改善箇所説明図

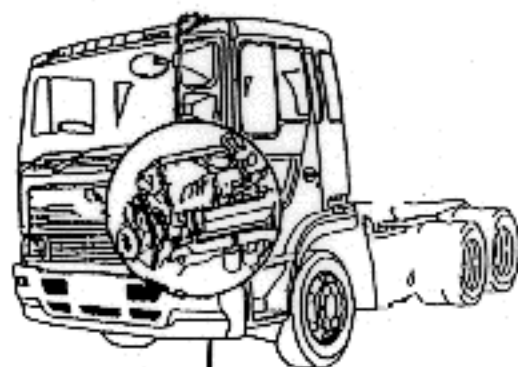
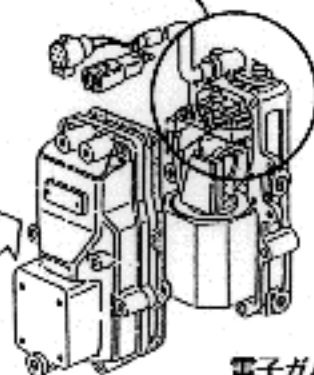
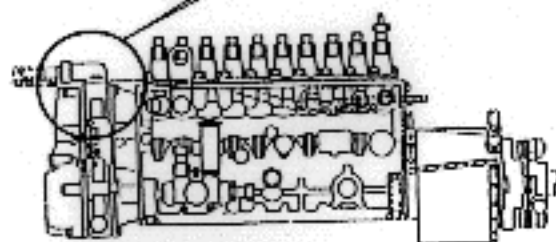
V26C型（480馬力）の原動機を搭載した車両において、燃料噴射ポンプの電子ガバナ内部の構造が不適切なため、原動機の振動により、最悪の場合、当該電子ガバナ内部のハーネスと基板の接続部が折損し、原動機が停止するおそれがある。

全車両、対策品の燃料噴射ポンプに交換する。

識別：燃料噴射ポンプのハーネス出口付近のアダプタ上面に黄色ペイントを塗布する。
